## Cambio en la conducción de los latiguillos en el brazo principal de la HMF 1943Z y la 2243Z

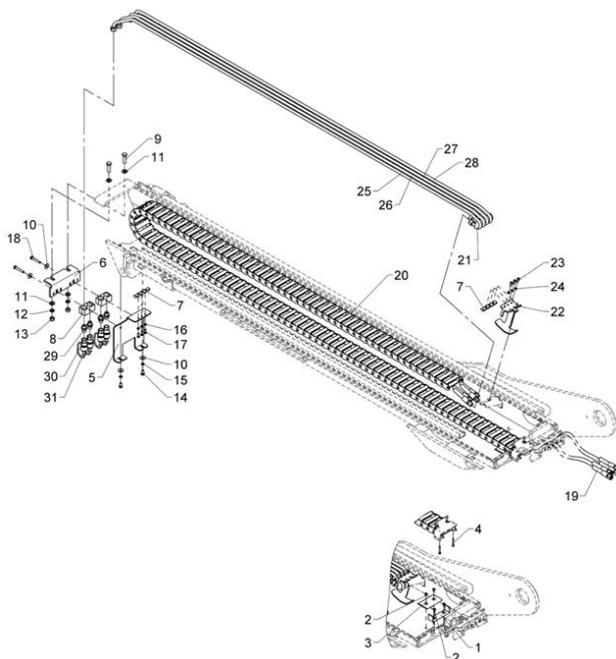
Para garantizar una funcionalidad mejorada y una vida útil optimizada de la cadena de latiguillos y los latiguillos hidráulicos del kit de válvulas extra, se implantará a partir del número de serie de grúa 1230338 una nueva solución para la conducción de los latiguillos en el brazo principal.

Las siguientes optimizaciones aseguran un movimiento mínimo de los latiguillos y la cadena de latiguillos en el sistema de extensiones cuando las extensiones se extienden y se retraen:

- Se ha acortado la cadena de latiguillos.
- El tubo hidráulico se ha cambiado de posición y se ha colocado en la base del sistema de extensiones.
- Se han introducido cadenas portalatiguillos para la protección de las mismas.

La nueva solución para la conducción de los latiguillos no se puede utilizar en grúas con un número de serie más bajo de 1230338
